女川原子力発電所2号炉 緊急時対策所について (審査会合コメント回答)

平成30年3月6日
東北電力株式会社

1. 審査会合での指摘事項(一覧) (1/2)

図4-1 空気ボンベから非常用送風機への切替えフロー

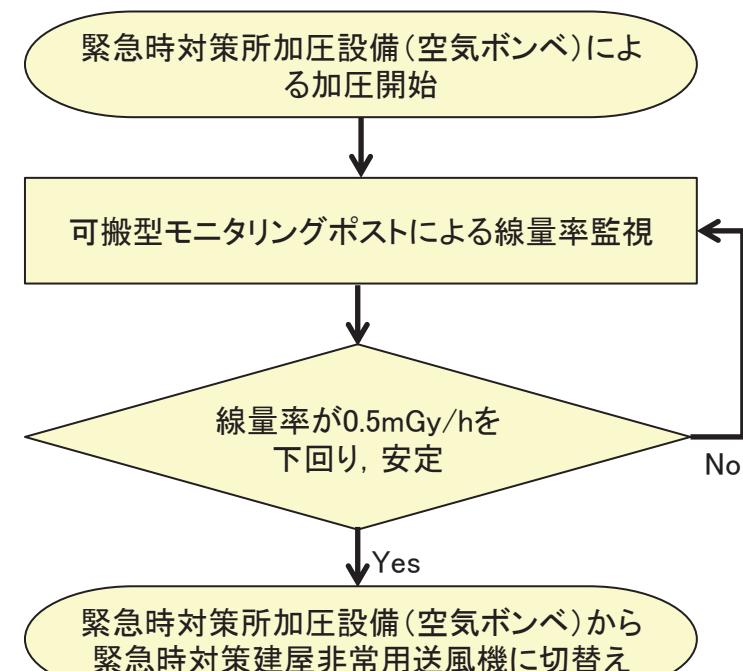
- ・対策本部の陽圧化装置(空気ボンベ)を停止する条件について手順に具体的に記載し説明すること。
(プルーム通過後に緊急時対策所の加圧を停止するための条件(モニタリングポストの空間線量率)について定量的に示すこと。)

- ・プルーム通過後に緊急時対策所加圧設備(空気ボンベ)から非常用送風機に切り替えるフローを図4-1に示す。
- ・非常用送風機への切替えは、可搬型モニタリングポストの線量率が 0.5mGy/h^* を下回り、安定な状態となったことを確認して実施する。
- ・可搬型モニタリングポストは放射性物質の沈着による影響を考慮し、設置時にあらかじめ養生シートによる養生を行うとともに、プルーム通過後は養生シートの交換の措置を講ずる。

*非常用送風機(給気口の位置は可搬型モニタリングポストを設置する□)により外気を取り込んだとしても緊急時対策所における対策要員の実効線量が7日間で 100mSv を超えない線量率として設定。

図6-1 チェンジングエリア設営フロー

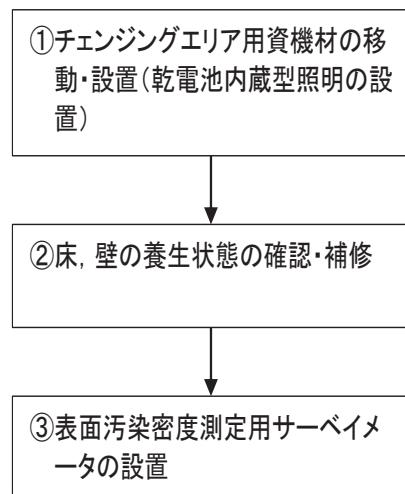
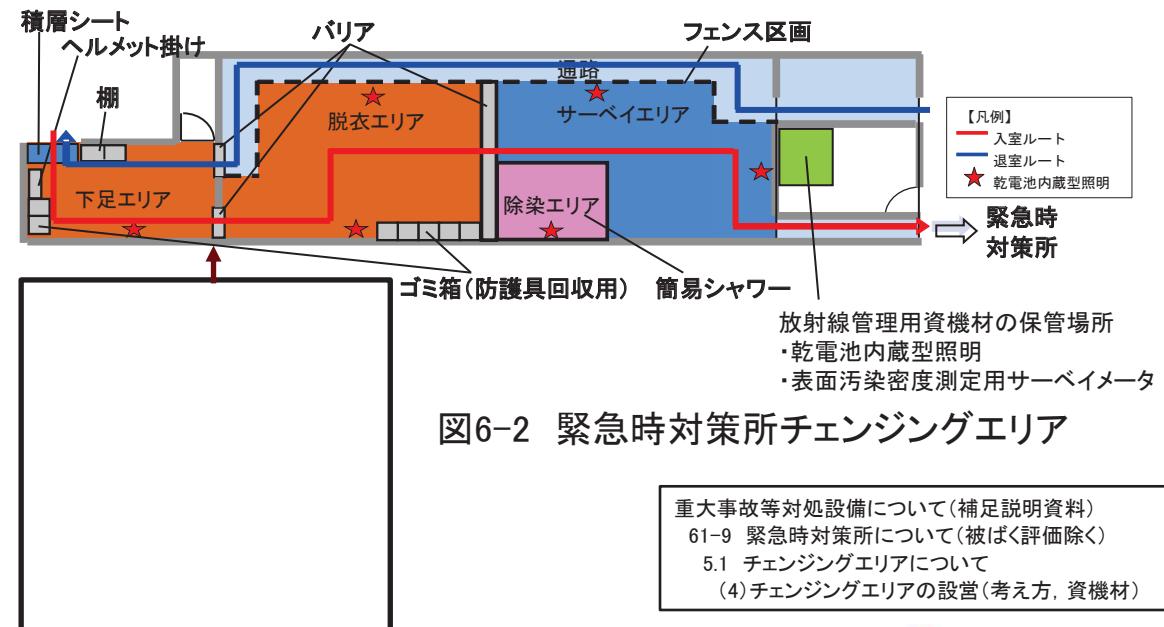
- ・チェンジングプレースの設置運用について説明すること。
(本コメントは主要な論点として提示され、設置許可基準規則 第六十一条の解釈第1項f)に対する説明を要求されたもの。)

- ・緊急時対策所への放射性物質の持込みを防止するため、チェンジングエリアを設営する。
- ・設営着手の判断は、放射線管理班長が、原子力災害対策特別措置法第10条特定事象が発生した後、事象進展の状況(格納容器雰囲気モニタ等により炉心損傷を判断した場合)を踏まえて行う。
- ・チェンジングエリアは、平常時からあらかじめ養生シートによる養生、フェンス、バリア等の資機材の設置を行っておく。設営は放射線管理班員2名で実施し、設営時間は乾電池内蔵型照明、表面汚染密度測定用サーベイメータの移動・設置および養生シートの状態確認で約20分を想定している。(図6-1、図6-2参照)
- ・夜間及び休日(平日の勤務時間帯以外)の場合は、参集した放射線管理班員が設営を実施する。

図7-1 緊急時対策所チェンジングエリア

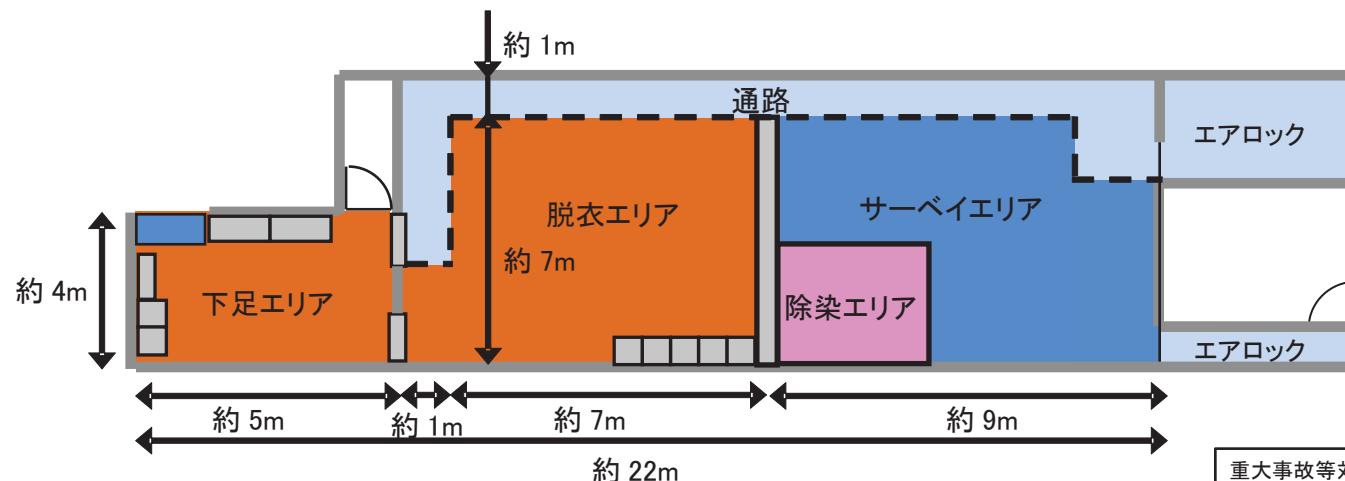
- 放管エリアのスペースが現場対応員の数を考慮して適切であることを示すこと。
(チェンジングエリアのスペースが現場作業の最大人数を考慮しても十分なスペースであることを説明すること。)

- チェンジングエリアは下足エリア(約4m × 約5m), 脱衣エリア(約7m × 約7m), サーベイエリア(約7m × 約9m)から構成され, チェンジングエリア全体(通路を除く)として, 約130m²のスペースを有しており, 現場作業を行う要員数20名※を同時に収容できるスペースを有している。(図7-1参照)
また, 緊急時対策建屋入口から, チェンジングエリアまでは要員が待機できる場所があり, 同時に多数の要員がきても対応は可能である。(図7-2参照)

※プルーム通過直後に現場作業を行う要員数(重大事故等対応要員:14名, 放射性物質拡散抑制対応要員:3名, モニタリング要員:3名)

図9-1 緊急時対策所チェンジングエリア

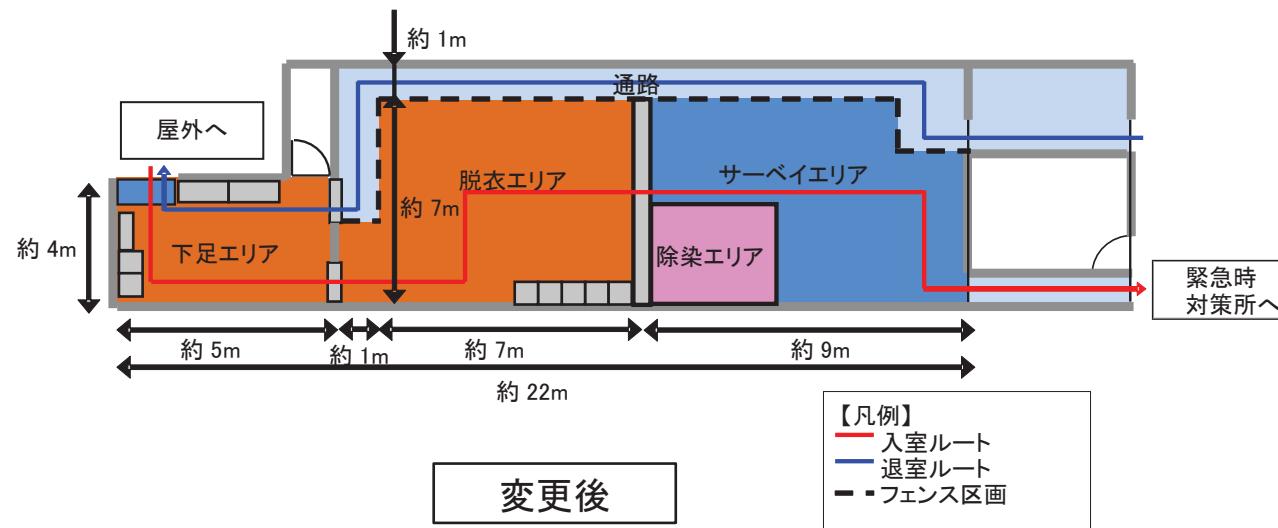
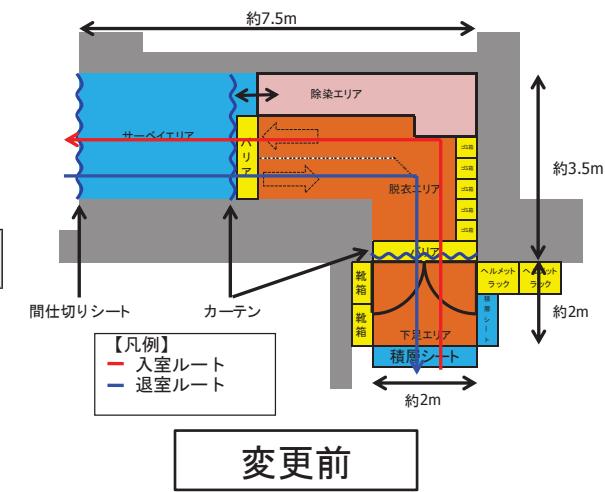
- ・チェンジングエリアは変更前の緊対所と同等以上のものとすること。
(緊急時対策所の設置場所の変更に伴い、チェンジングエリアの動線およびスペースの観点から、クロスコンタミの防止について、変更前の緊対所と同等以上であることを示すこと。)

- ・緊急時対策所チェンジングエリアは、従前のスペース約30m²に対し、約130m²であり、入室と退室の動線を区画フェンスにより分離し、動線が重ならないようにすることで、クロスコンタミの防止を図っている。(図9-1、図9-2参照)

図10-1 緊急時対策所の通信連絡設備に係る耐震措置の概要

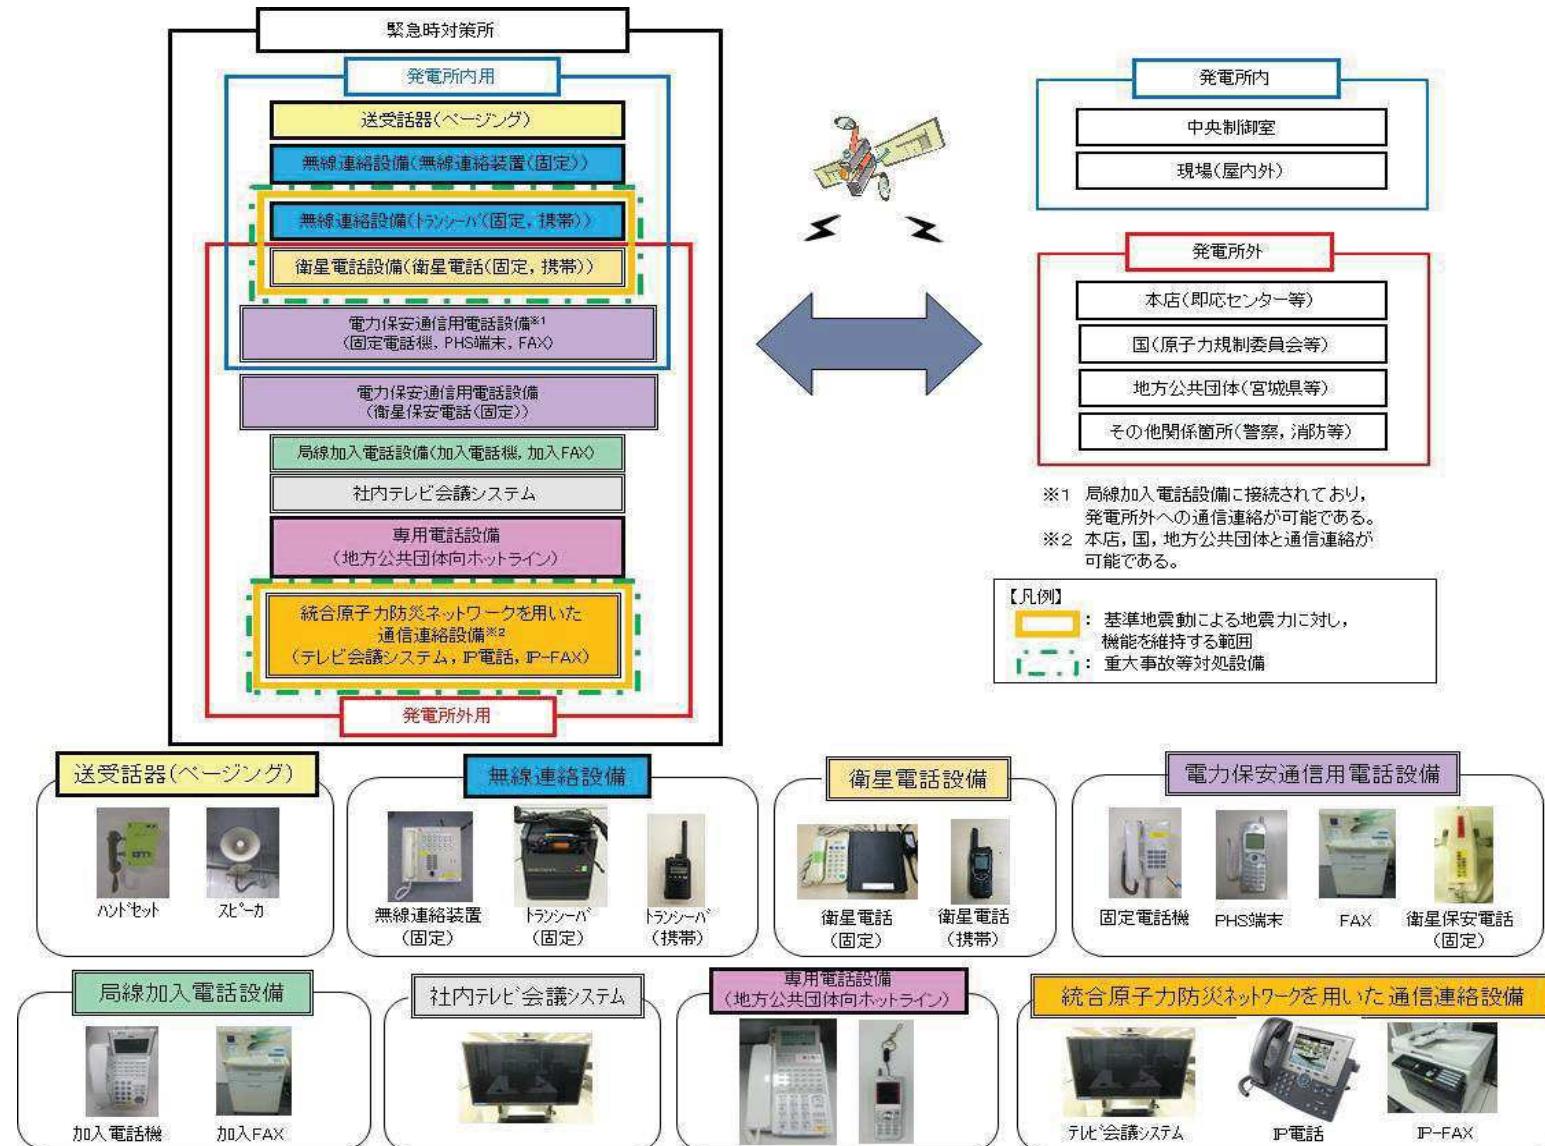
- ・通信連絡設備について基準地震動を考慮して多様性を有していることを説明すること。
(基準地震動を考慮した場合に、通信連絡設備で要求されている所内外の通信連絡の多様性の観点で基準適合しているかを説明すること。)

- ・通信連絡設備は多様性を確保するとともに、重大事故等に使用する通信連絡設備については基準地震動に対して機能維持する設計とする。(図10-1参照)
- ・SPDSについては、2号炉制御建屋から緊急時対策所へのデータ伝送手段は有線と無線により構成し、多様性を確保する設計とし、無線については基準地震動に対して機能を維持する設計とする。(図10-2参照)

図13-1 安全パラメータ表示システム概要

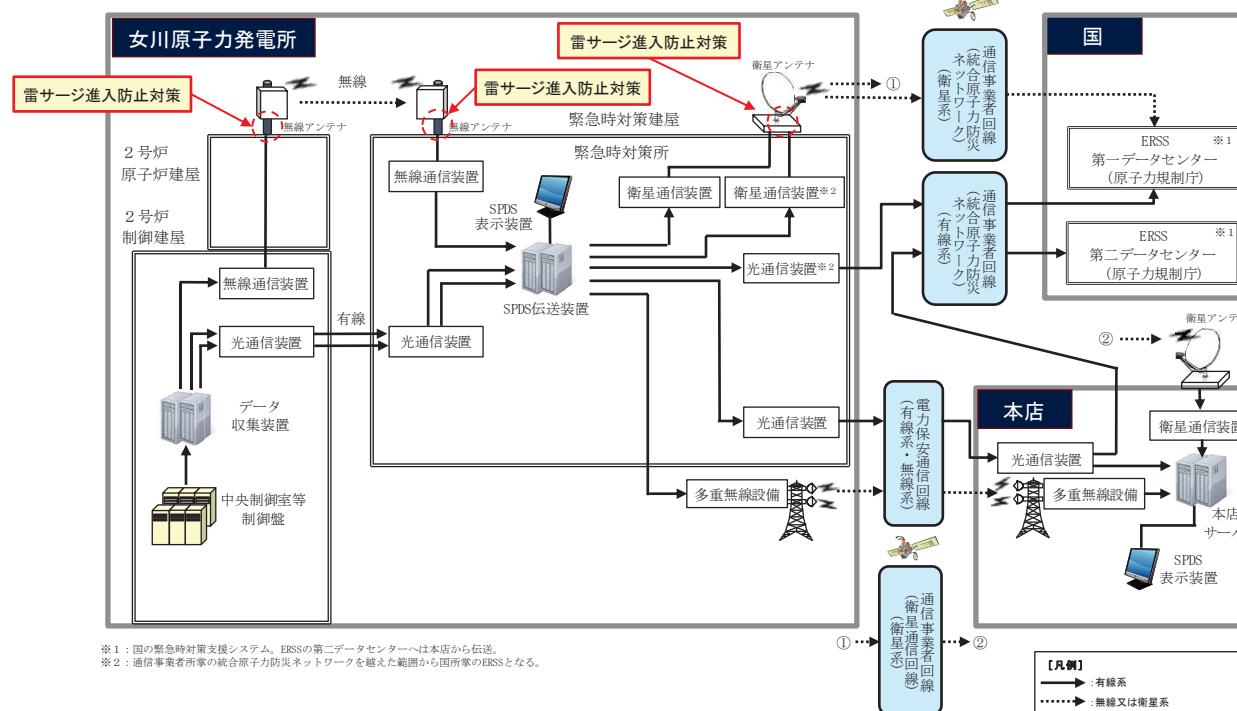
- SPDSサーバ等の情報通信機器について、緊急時対策所屋上の無線用アンテナからの雷の侵入により、多重化された設備の同時被災、故障に対する信頼性について確認すること。
(無線アンテナに対する落雷の影響について、SPDSサーバへ影響がないことを説明すること。)

- 雷害防止対策として、緊急時対策所へ避雷設備を設置するとともに、構内接地網を布設することにより、接地抵抗の低減や雷撃に伴う構内接地系の電位分布の平坦化を図っている。
- 万一、無線アンテナが損傷した場合は、予備品を用いて復旧し、必要な機能を維持できる設計としている。
- 無線アンテナから建屋内設備へ雷サージによる影響を及ぼさないよう、保安器による雷サージ進入防止対策を実施する設計とする。なお、衛星アンテナに対しても同様の対策を実施する設計としている。

図17-1 事故発生からの要員の動き(抜粋)

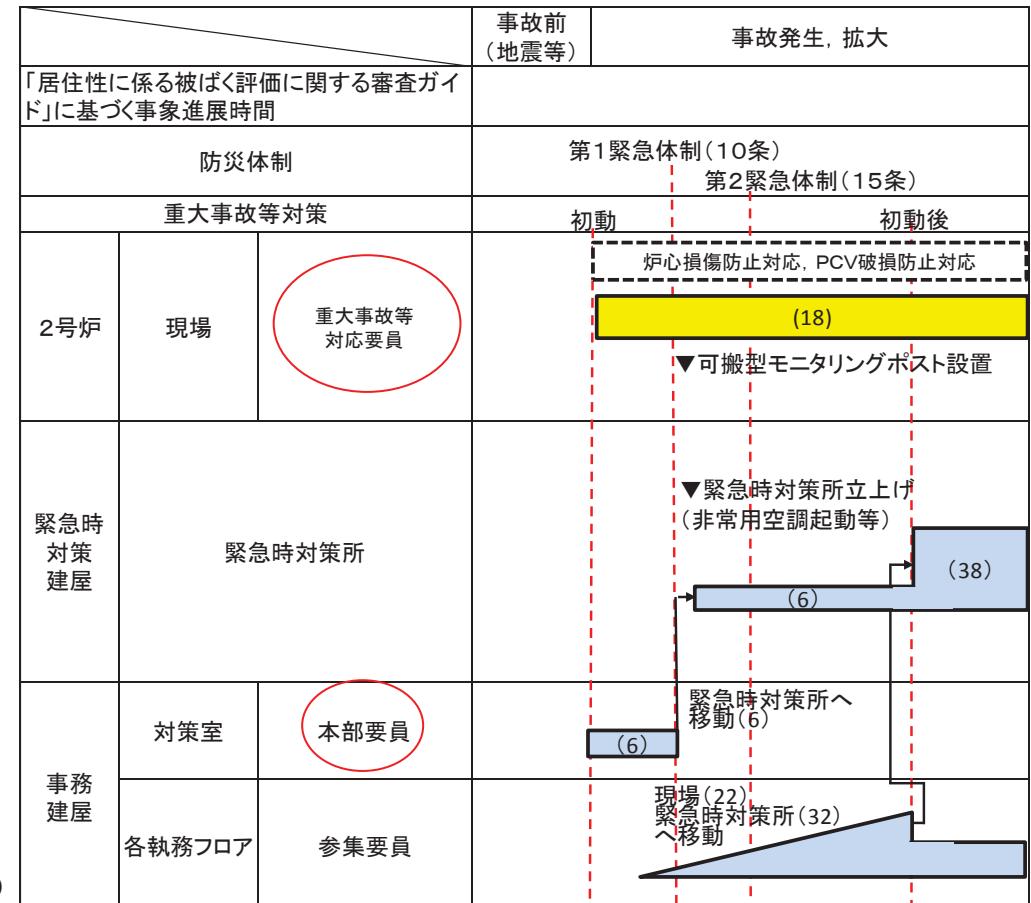
- ・平日昼間において、事故時に指揮にあたる職員が必ず確保されていることを説明すること。
- ・原子力防災組織の各要員が事象発生後にどのように行動するか、通常勤務場所と緊急対策所間の移動時間、立ち入り禁止区域等の観点で説明すること。
- ・平日勤務時間帯の参集方法について、再説明すること。
(平日昼間において、初動体制時の対応者(対応できない場合の交替者含む)が対応不可とならない要員体制及び執務場所に係る運用を説明すること。)

- ・平日昼間において、本部要員及び重大事故等対応要員は事務建屋及びその近傍で執務することとし、事故時の役割に対して直ちに対応できる。
- ・事故発生後、発電所対策本部要員は速やかに事務建屋の対策室に集合し、原子力災害対策特別措置法第10条特定事象に進展した場合には緊急時対策所へ移動する(移動距離約800mに対し、移動時間約20分を要する)。
- ・平日勤務時間帯は、中央制御室から指揮にあたる要員のうち連絡責任者が連絡を受けた後、防災管理者が発電所本部体制を発令する。また、総務課長が所内放送・ページング等を使用して非常召集を行い、本部要員及び重大事故等対応要員が対策室に参集する。

図21-1 線源と位置関係イメージ

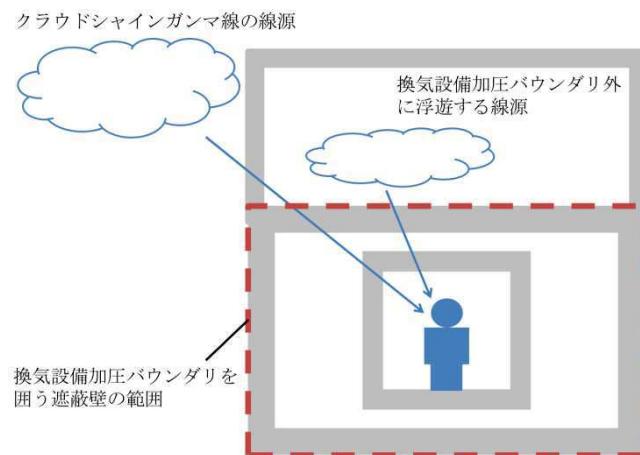
- ・クラウドシャイン被ばく線量評価における保守性について、距離減衰の扱い含め整理して説明すること。

- ・クラウドシャインガンマ線の線源は緊急時対策建屋外や換気設備加圧バウンダリ外に存在し、建屋外壁及び内壁等により遮蔽される。(図21-1) しかし、遮蔽モデルについては、これらのコンクリート壁のうち換気設備加圧バウンダリ内にある緊急時対策所の生体遮蔽装置のみを考慮し、それ以外の外壁及び内壁等による遮蔽効果には期待せず、かつ緊急時対策所から屋外に至るまでのうち最も薄い遮蔽厚さを参照した保守的な遮蔽モデルとしている。
- ・また、クラウドシャインガンマ線の評価で用いている相対線量は、審査ガイドに基づき線源である放射性雲が評価点周囲にも存在しているものとして評価している。これは放射性雲が屋外だけではなく、隣接区画及び緊急時対策所内に侵入しているものと想定していることに相当し、距離減衰についても保守的な扱いとなっている。(図21-2)
